H27-B-3 深度28.12~28.14m 全景写真の記載 (No.112) を修正

第833回審査会合
机上配布資料1
敦賀発電所2号炉 敷地の地形、地質・地質構造について
参考資料1 薄片観察結果
参考1-243頁

第7.4.4.325図(3) 破碎部性状 H27-B-3 深度28.12~28.14m (変位センス、薄片観察による断層岩区分(1/2))

破碎幅算出資料 (H27-B-3 深度28.12~28.14m)

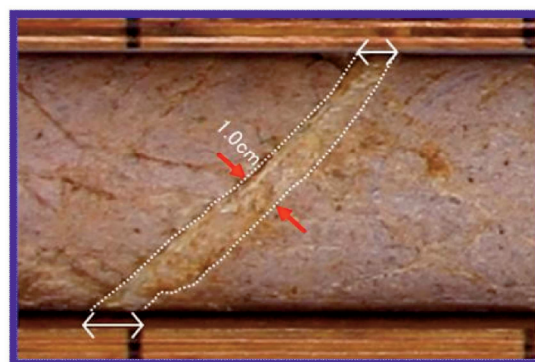
H27-B-3 深度28.12~28.14m 破碎幅 (No.111) を変更

- 従前提示していたデータでは、性状一覧表に破碎幅を2.0cmと記載していたが、以下のことから、1.0cmが正しい値であるため、2.0cmから1.0cmに変更した。
- コアの再観察の結果、破碎幅は1.0cmであった。
- 従前提示していたデータでは、破碎幅を「2.0cm」としていたが、従前の作業プロセスでは今回の元となるデータに相当する記録を作成していなかったため、根拠がトレースできなかった。

・実測した破碎幅は1.0cmである。

明瞭なせん断構造・変形構造の有無 (H27-B-3 深度29.10~29.12m)

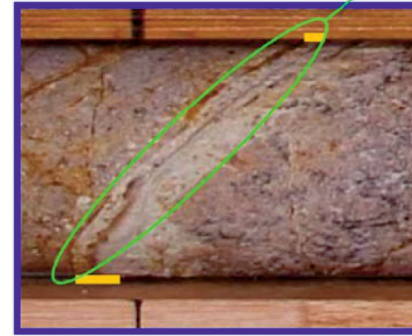
H27-B-3 深度29.10~29.12m 明瞭なせん断構造・変形構造の有無 (No.113) の変更

- 従前提示していたデータでは性状一覧表に明瞭なせん断構造・変形構造の有無を「無」と記載していたが、以下のことから、明瞭なせん断構造・変形構造の有無を「無」から「有」に変更した。
- 当初のコア観察において、粘土状部の色調を灰白色と灰黄褐色の縞状模様と記載している。コアの再観察の結果においても、最新活動面に沿った断層ガウジには灰白色、灰黄褐色の層状構造が認められることから、明瞭なせん断構造・変形構造は「有」である。
- 従前提示していたデータで明瞭なせん断構造・変形構造を「無」としていたのは、誤認であると推定される。

最新活動面に沿った断層ガウジには灰白色と灰黄褐色の層状構造が認められることから、明瞭なせん断構造・変形構造は「有」とした。

第7.4.4.327図(3) 破砕部性状 H27-B-3 深度42.85~42.91m (変位センス, 薄片観察による断層区分(1/2))

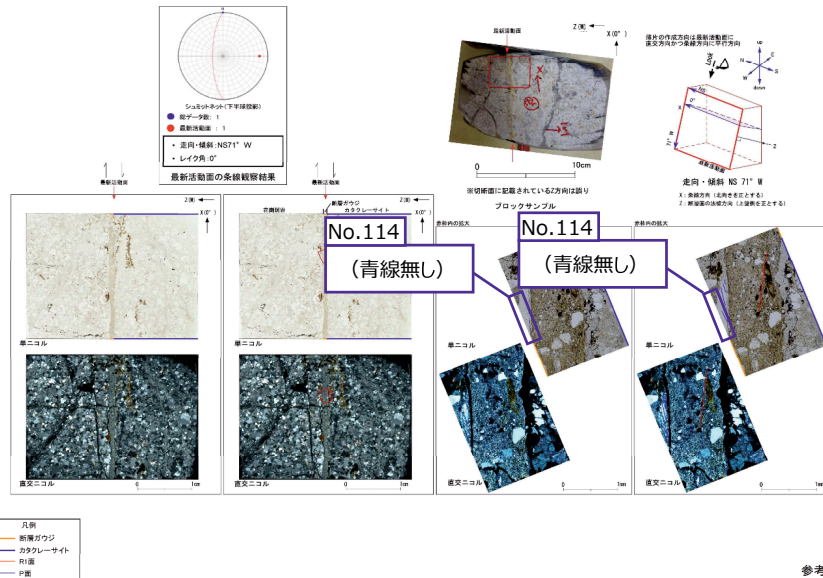
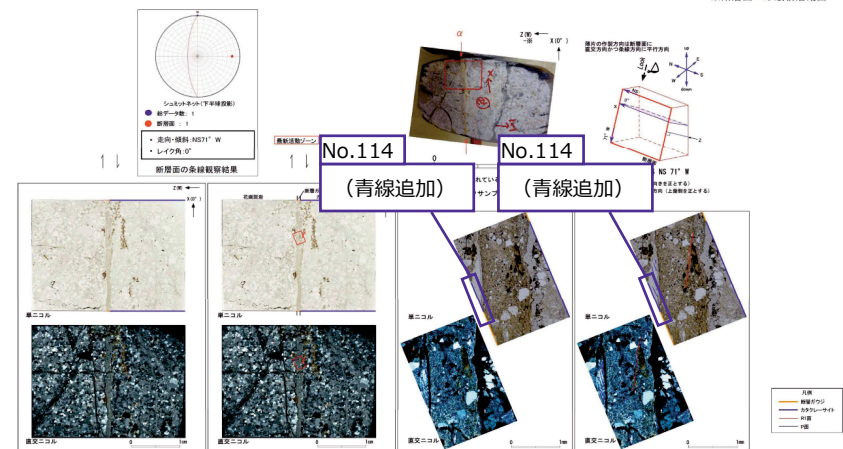
H27-B-3 深度42.85~42.91m 全景写真の記載 (No.114) の修正

・H27-B-3のボーリングコアから採取した薄片試料の観察結果によれば最新活動ゾーンの変位センスは、右ずれ成分が卓越する。
 ・最新活動ゾーン以下の特徴が認められることから、断層ガウジと判断した。
 > (断層ガウジ)基質は粘土鉱物を主体とする。
 > (断層ガウジ)粘土状部の分布は帯状で直線的である。
 > 岩片は少ない。
 > (断層ガウジ)丸みを帯びている岩片が多い。

第7.4.4.328図 (3) 破砕部性状 H27-B-3 深度56.69~56.72m (変位センス, 薄片観察による断層区分(1/2))

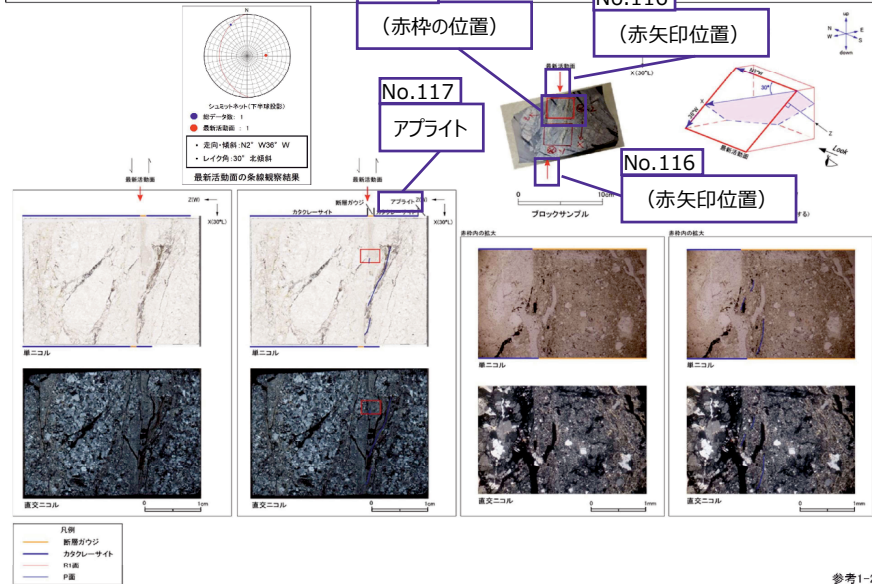
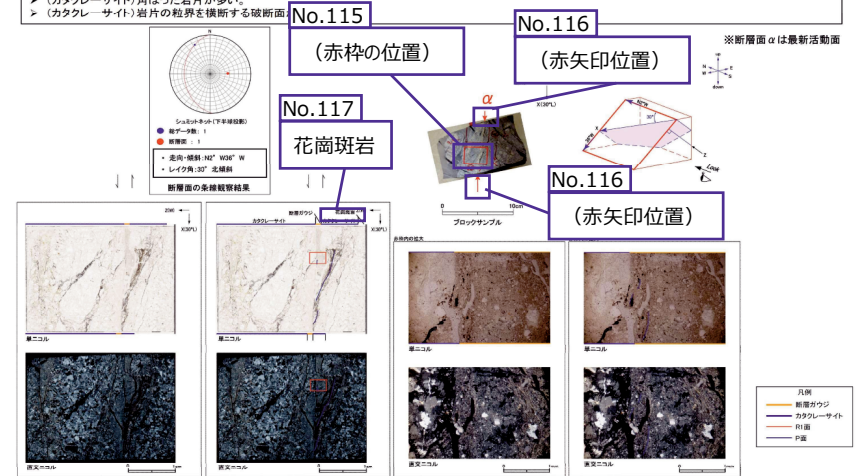
H27-B-3 深度56.69~56.72m 薄片作製位置を示す赤枠位置 (No.115) の修正、
最新活動面を示す矢印の位置 (No.116) の修正、全景写真の記載 (No.117) の修正

・H27-B-3のボーリングコアから採取した薄片試料の観察結果によれば最新活動ゾーンの変位センスは、右ずれを伴う正断層である。
・最新活動ゾーンには、断層ガウジとカタクレーサイトの特徴が認められるが、カタクレーサイトの特徴は、カタクレーサイトが断層ガウジに取り込まれたものと考えられることから断層ガウジと判断した。
・(断層ガウジ)基質は粘土鉱物を主体とする。
・(断層ガウジ)粘土状部の分布は帯状で直線的である。
・岩片は少ない。
・(カタクレーサイト)角ばった岩片が多い。
・(カタクレーサイト)岩片の粒界を横断する破断面

第7.4.4.329図(3) 破砕部性状 H27-B-3 深度58.89~58.98m (変位センス、薄片観察による断層岩区分(1/3))

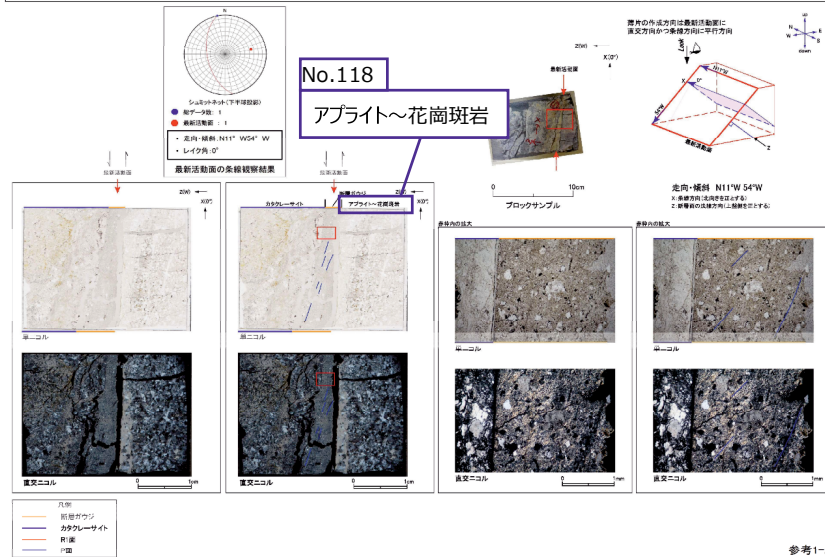
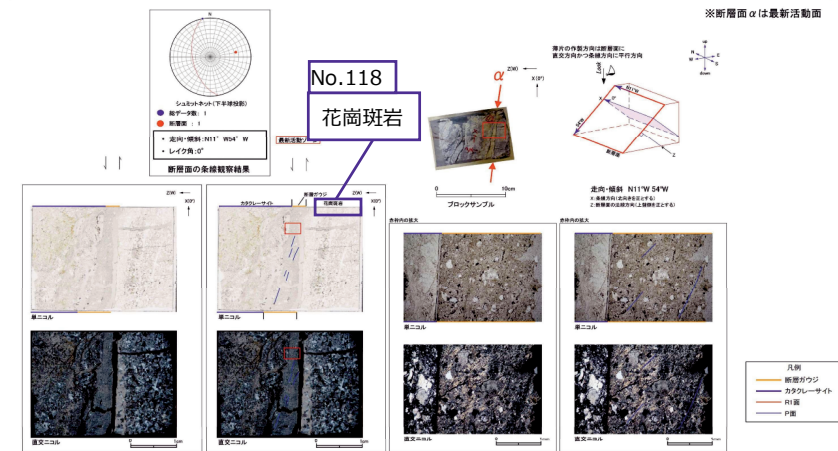
H27-B-3 深度58.89~58.98m 全景写真の記載 (No.118) の修正

・H27-B-3のボーリングコアから採取した薄片試料の観察結果によれば最新活動ゾーンの変位センスは、左ずれ成分が卓越する。
 ・最新活動ゾーンには、断層ガウジとカタクレーサイトの特徴が認められるが、カタクレーサイトの特徴は、カタクレーサイトが断層ガウジに取り込まれたものと考えられることから断層ガウジと判断した。
 > (断層ガウジ) 基質は粘土鉱物を主体とする。
 > (断層ガウジ) 粘土状部の分布は帯状で直線的である。
 > 岩片は少ない。
 > (断層ガウジ) 丸みを帯びている岩片が多い。
 > (カタクレーサイト) 岩片の粒界を横断する破断面が認められる。
